MODIFICACIÓN N°2 EDIFICACIÓN
PLAN REGULADOR COMUNAL DE PROVIDENCIA 2007

MEMORIA EXPLICATIVA

Plano 6. Barrio Diego de Almagro (Almagro Norte y Plaza Uruguay), con ZE vigentes y ZE propuestas. Sin escala.

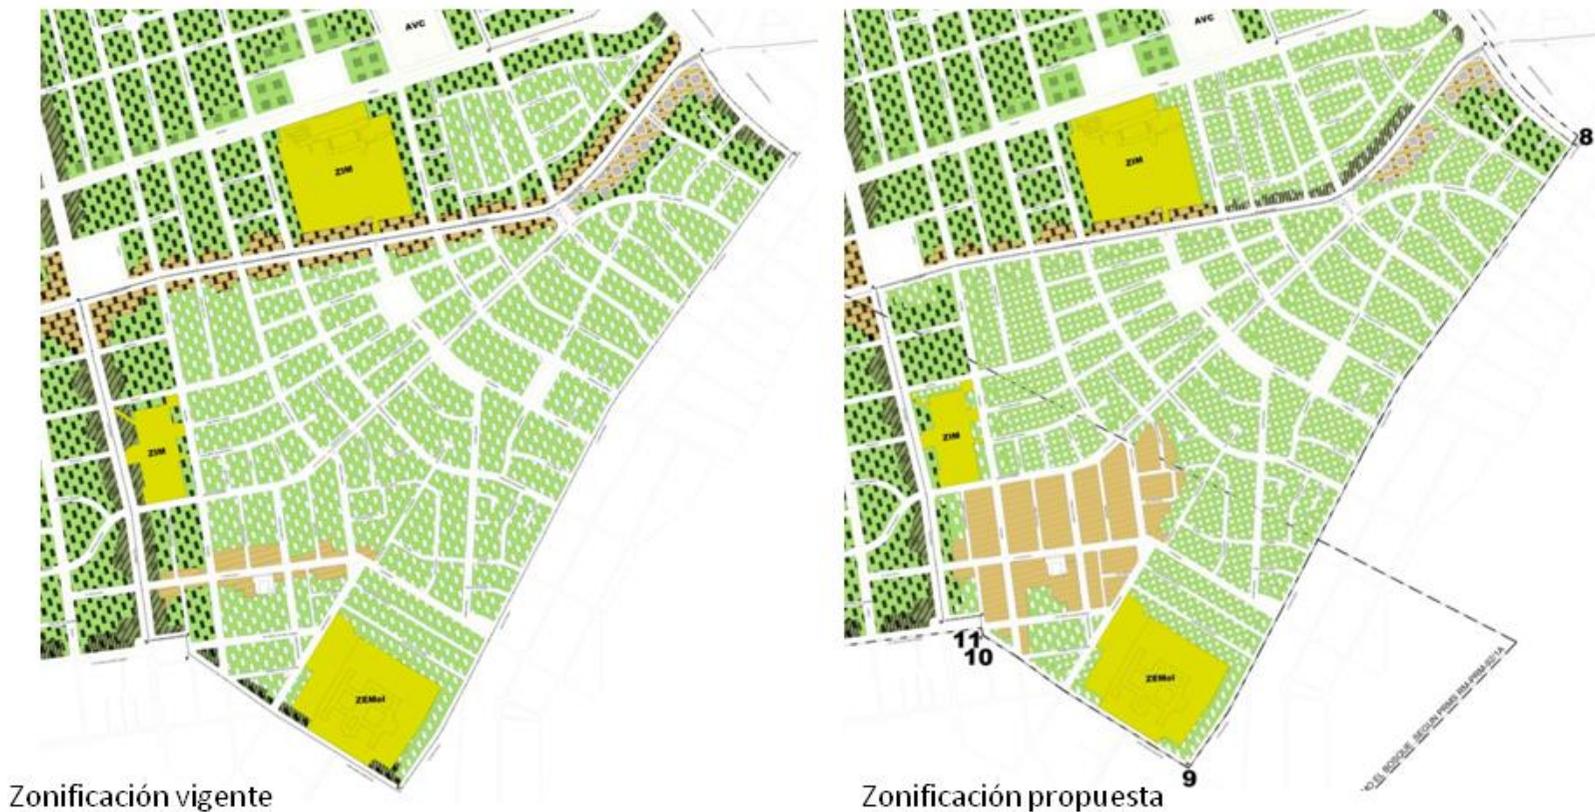
Los predios comprendidos entre **Renato Zanelli, Diego de Almagro, Hernando de Aguirre, Chile España y Echeñique**, excepto los predios que enfrentan Diego de Almagro, Hernando de Aguirre, Bering, Chile España y Pedro Navia, esta última entre Arquitecto Pauly y Chile España, pasan de EA5 a EC3.

Los predios que enfrentan **Hernando de Aguirre, Bering, Chile España y Pedro Navia**, esta última entre Arquitecto Pauly y Chile España pasan de EA5 a EA3.

Los predios comprendidos entre **Echeñique, Chile España, Hernando de Aguirre, Diego de Almagro y Eliecer Parada**, excepto los predios que enfrentan El Bosque, Eliecer Parada y Diego de Almagro entre Hernando de Aguirre y Amapolas, pasan de EA5 a EA3.

Los predios comprendidos entre **Ruperto Correa, San Juan de Luz, Eliecer Parada y Diego de Almagro** pasan de EA5 a EA3.

- En el plano L4/8 M2 (Diego de Almagro):
 - se acoge completamente la propuesta del solicitante, es decir, no se cambia la zona de edificación de los predios que enfrentan El Bosque entre Diego de Almagro y Eliecer Parada; en suma, se mantiene en EA5 (Edificación Aislada 5 pisos) que es la zona que asignó el PRCP 2007;

Plano 10. Barrio Dalmacia con ZE vigentes y ZE propuestas. Sin escala.

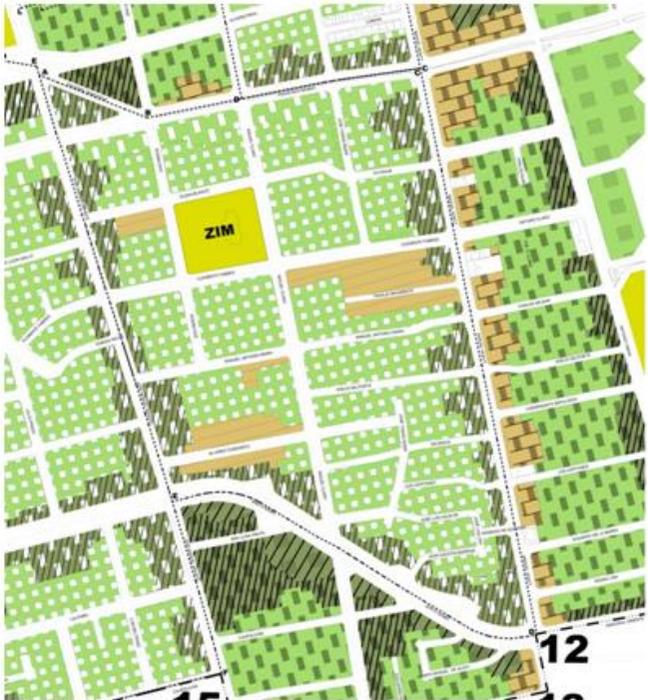
Los predios comprendidos entre **José Manuel Infante, Elena Blanco/Puyehue, Manuel Montt y Clemente Fabres**, excepto la ZIM Embajada de Italia, los predios que enfrentan José Manuel Infante y Manuel Montt y los predios que enfrentan Elena Blanco entre José Manuel Infante y Román Díaz, pasan de EA7 a EA3.

Los predios comprendidos entre **José Manuel Infante, Clemente Fabres, Manuel Montt y Manuel Antonio Maira**, excepto los predios que enfrentan José Manuel Infante y Manuel Montt, los predios que enfrentan el Pasaje Navarrete y los predios que enfrentan Clemente Fabres (costado sur) entre Miguel Claro y Manuel Montt, pasan de EA7 a EA3.

Los predios de la manzana entre **José Manuel Infante, Manuel Antonio Maira, Miguel Claro y Álvarez Condarco**, excepto los predios que enfrentan José Manuel Infante y Álvarez Condarco y los predios ubicados en Manuel Antonio Maira 1047, 1059, 1069, 1077, 1085, 1089 y en Miguel Claro 1529 y 1537, pasan de EA7 a EC3.

Los predios ubicados en Miguel Claro 1659, 1681, 1691 A, 1691 B, 1691 C y 1691 D pasan de EA7 a EA3.

- En el plano L6/8 M2 (Dalmacia):
 - se incorpora la ZT 08 Dalmacia, dejando en blanco los predios que la conforman.

Plano 12. Barrio Los Naranjos con ZE vigentes y ZE propuestas. Sin escala.

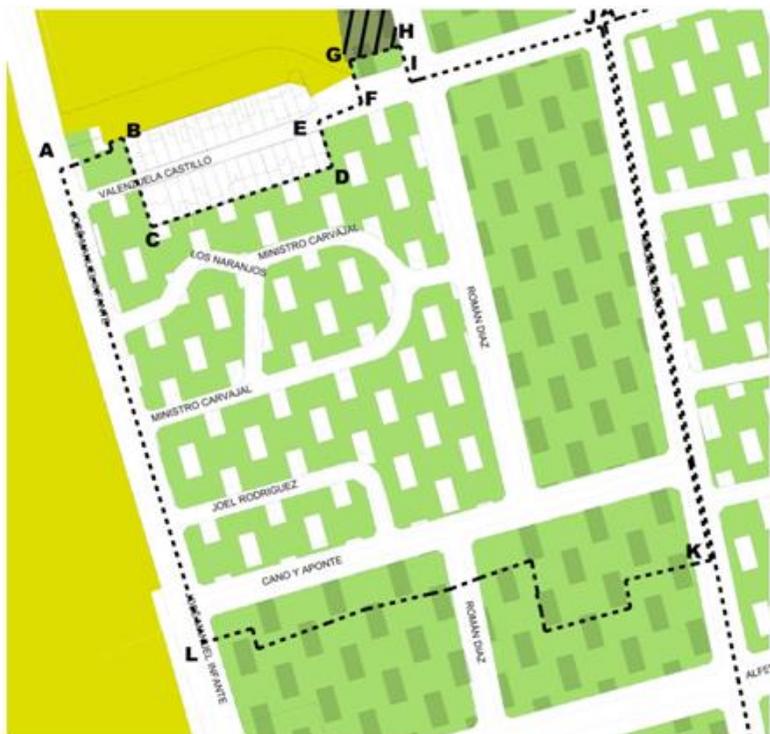
Los predios ubicados en **Valenzuela Castillo 916** y en **José Manuel Infante 514 y 522** pasan de EA5 a EA3.

Plano 14. Barrio Keller con ZE vigentes y ZE propuestas. Sin escala.

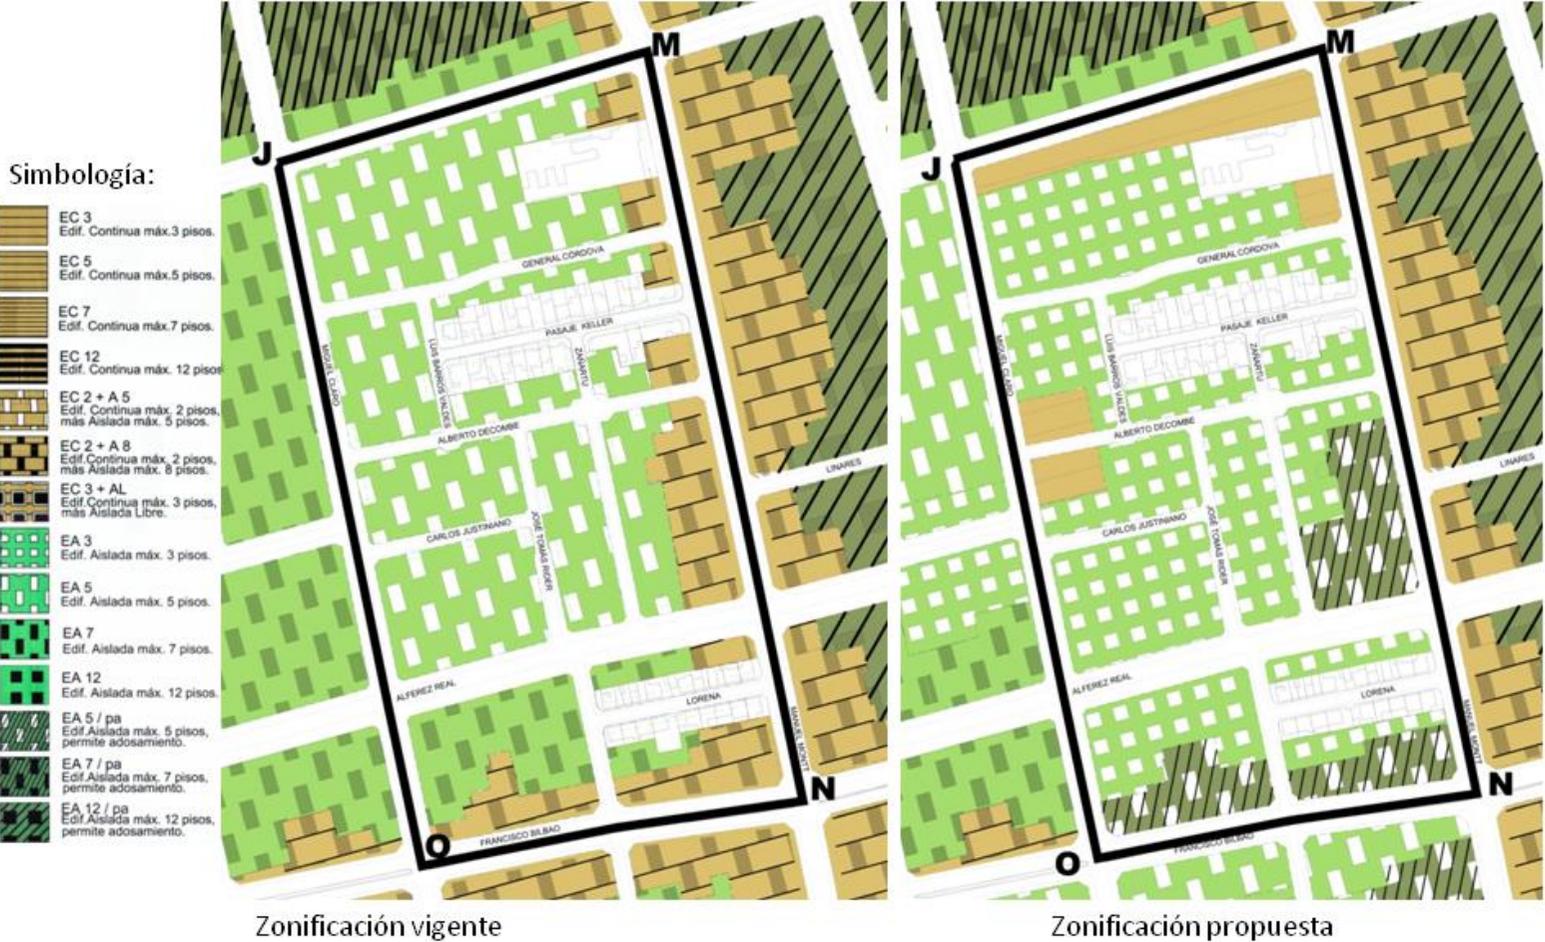
Los predios ubicados en **Miguel Claro 852, 858 y 882 y en Alberto Decombe 1120, 1121, 1130 y 1131** pasan de EA5 a EC3.

Los predios comprendidos entre **Miguel Claro, Alberto Decombe, Zañartu y Alférez Real**, excepto los predios ubicados en Miguel Claro 882 y Alberto Decombe 1121 y 1131, pasan de EA5 a EA3.

Los predios de la manzana entre **Zañartu, Alberto Decombe, Manuel Montt y Alférez Real**, excepto los predios ubicados en Manuel Montt 993, 1007, 1041 y 1045 y el predio ubicado en Alférez Real (costado norte) entre Zañartu y Manuel Montt, pasan de EA5 y de EC2+A8 a EA3.

Los predios ubicados en Manuel Montt 993, 1007, 1041 y 1045 y el predio ubicado en Alférez Real (costado norte) entre Zañartu y Manuel Montt pasan de EA5 y de EC2+A8 a EA5/pa.
